con la presente si inviano le Osservazioni contro il Progetto di un impianto eolico codice procedura ID_VIP/ID_MATTIM: 1269 denominato

"Pitigliano" ubicato nei comuni di Pitigliano (GR) e Sorano (GR) costituito da 20 (venti) aerogeneratori di potenza nominale 7,0 MW per un totale

OGGETTO DELLE OSSERVAZIONI

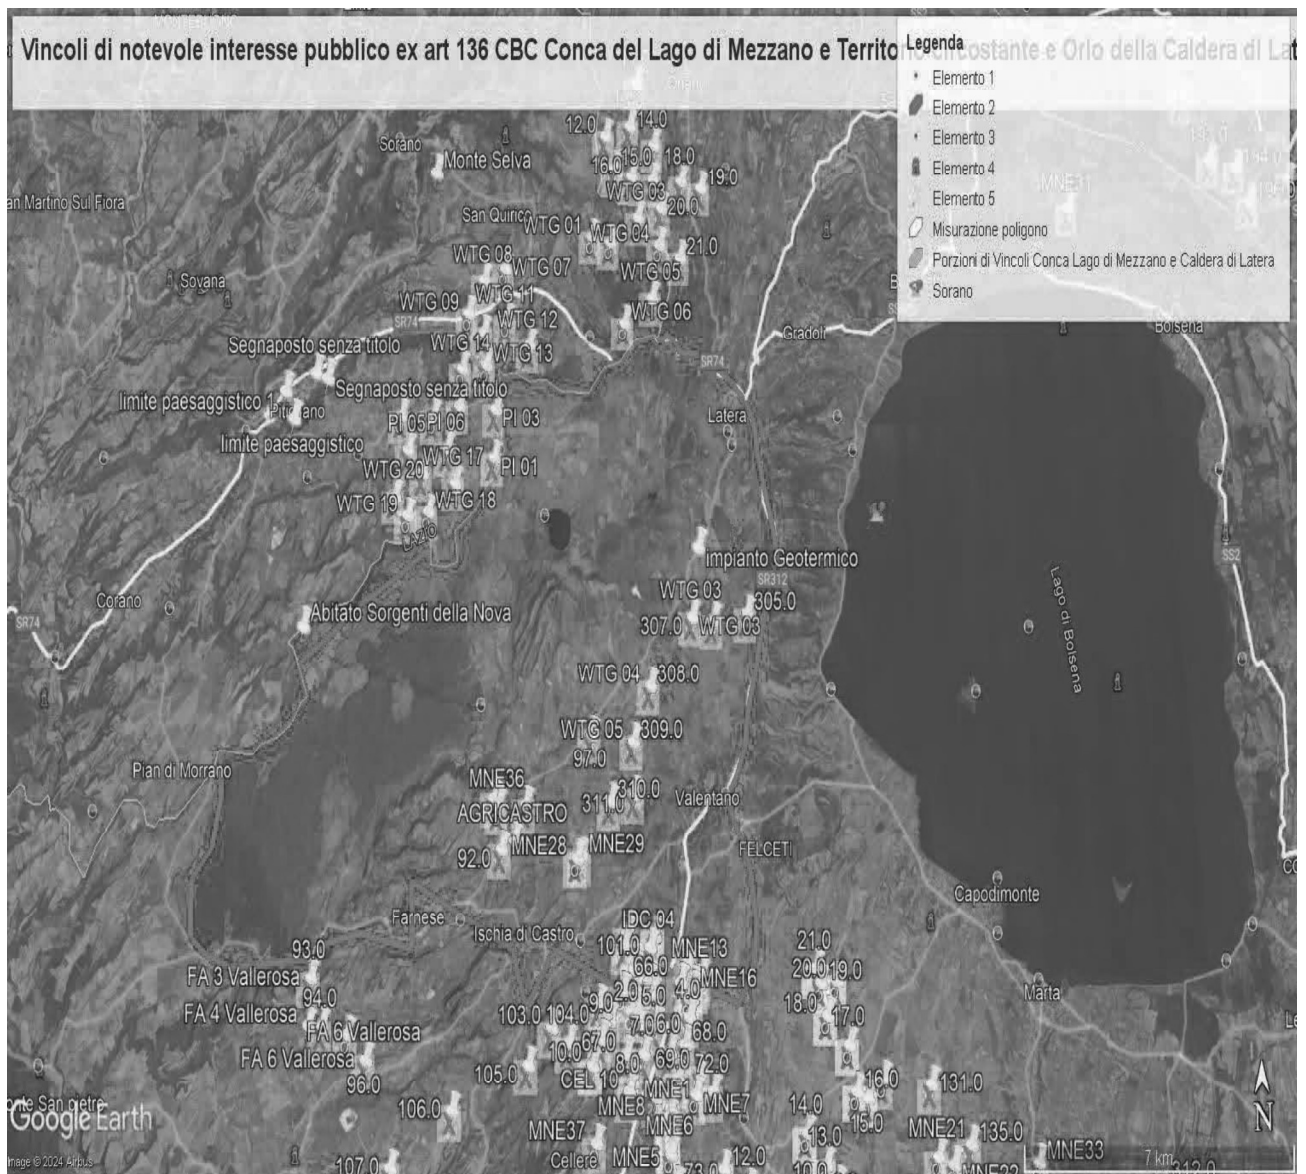
Al contrario si evidenzia che l'impianto eolico industriale citato non solo ricadrebbe con tutti e 20 gli aerogeneratori all'interno delle fasce di rispetto di 3 km di due vincoli paesaggistici di notevole interesse pubblico esistenti nella Regione Lazio e con una parte di essi nel vincolo paesaggistico del Centro abitato di Sorano (GR) quindi in aree non idonee all'installazione di impianti di energia rinnovabile. Addirittura, alcuni aerogeneratori sarebbero ubicati a poche centinaia di metri dai perimetri dei due vincoli paesaggistici laziali ex art 136 del CBC.

Come è illustrato nell'immagine si ribadisce che l'impianto industriale "Pitigliano" ricade completamente all'interno delle fasce di rispetto dei due vincoli di notevole

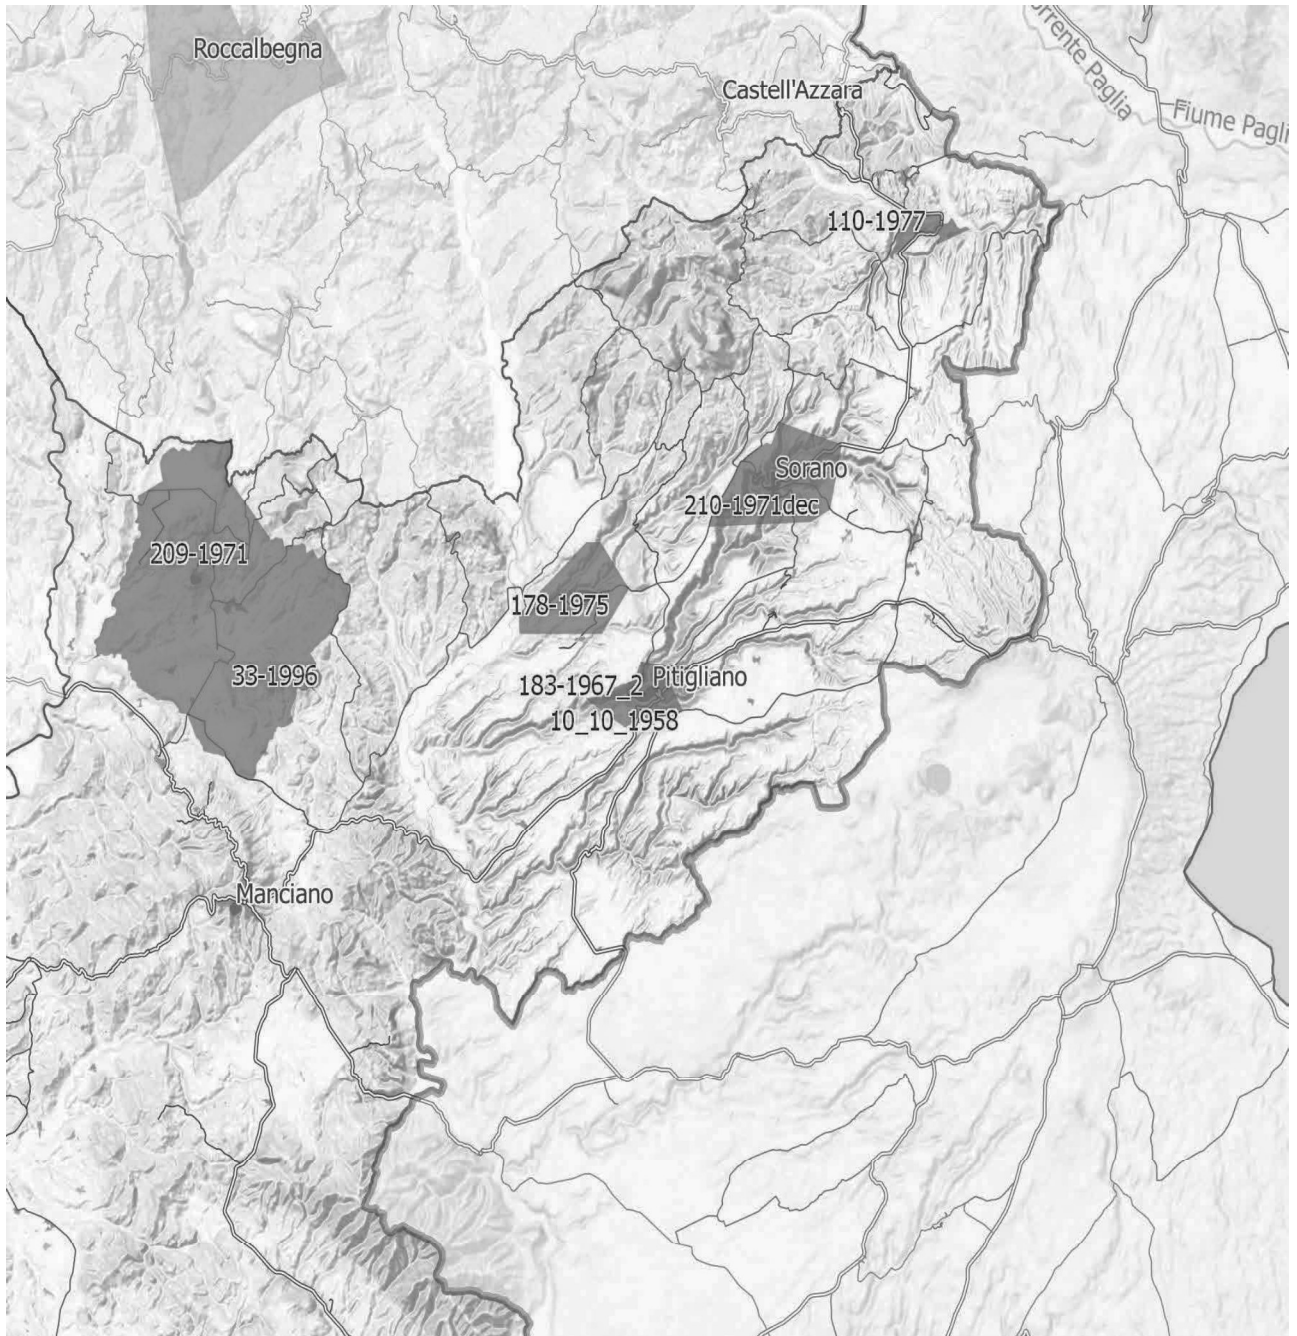
Inoltre, come sostiene la Proponente parte dell'impianto si verrebbe a trovare a 3,5 km dal centro abitato di Sorano. Infatti, tre degli aerogeneratori WTG 08, 09, 10 sono addirittura all'interno delle fasce di rispetto dei 3 km del suo vincolo paesaggistico di notevole interesse pubblico ex art 136 del CBC. Si evidenzia che così si crea

IMMAGINE n. 4 Si evidenzia che i tre aerogeneratori WTG 07, WTG 08 e WTG 09 impattano con il vincolo paesaggistico di notevole interesse pubblico del Centro Storico di Sorano. Il WTG 07 si troverebbe a 2828 m, WTG 08 2504 e WTG 09 2990. Il cavidotto dell'impianto invece impatta in buona parte del Vincolo paesaggistico ex art. 136 del CBC del Centro Storico di Pitigliano.

IMMAGINE n 5. Mappa eolici elaborata dall'Associazione Amici della Terra. La mappa evidenzia il cumulo degli impianti tra Lazio e Toscana.

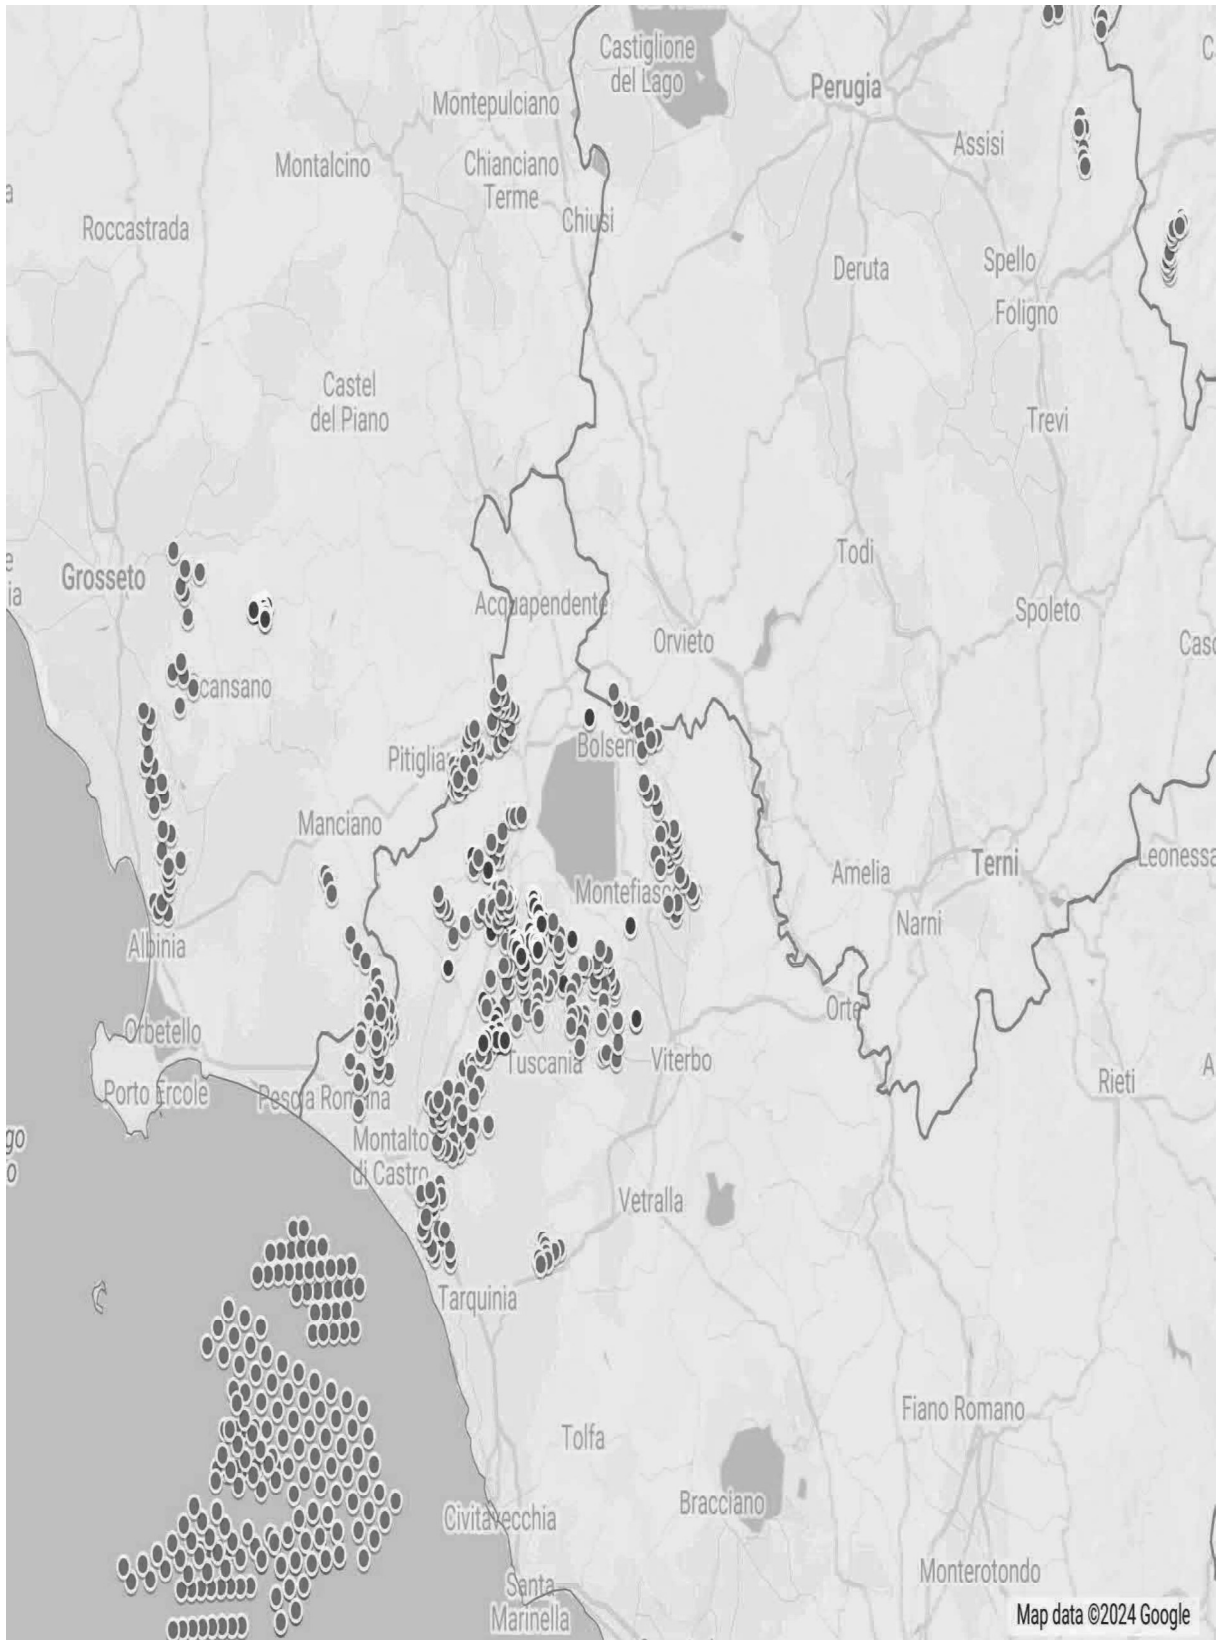
Riguardo al cumulo degli impianti FER, le mappe prodotte dalla proponente riguardano, come già evidenziato, soltanto una parte molto piccola degli impianti FER dell'area intermedia e vasta e in particolare di quelli eolici che contribuiscono a creare un notevole cumulo e la saturazione del territorio tosco laziale. Riguardo al cumulo dei soli impianti eolici si riporta la mappa dell'intervisibilità degli impianti eolici elaborata dall'Associazione nazionale “Amici della Terra”.

Se agli impianti eolici rappresentati qui sopra che non comprendono sia l'impianto eolico Pitigliano e le altre 14 pale del progetto eolico in verifica amministrativa sempre nel territorio di Pitigliano si aggiungono i migliaia di ettari (7000 fin'ora) di territorio occupato dagli impianti fotovoltaici e agrivoltaici e dalle altre tipologie appare chiaro il numero spropositato degli impianti FER nella bassa toscana e nella Tuscia.
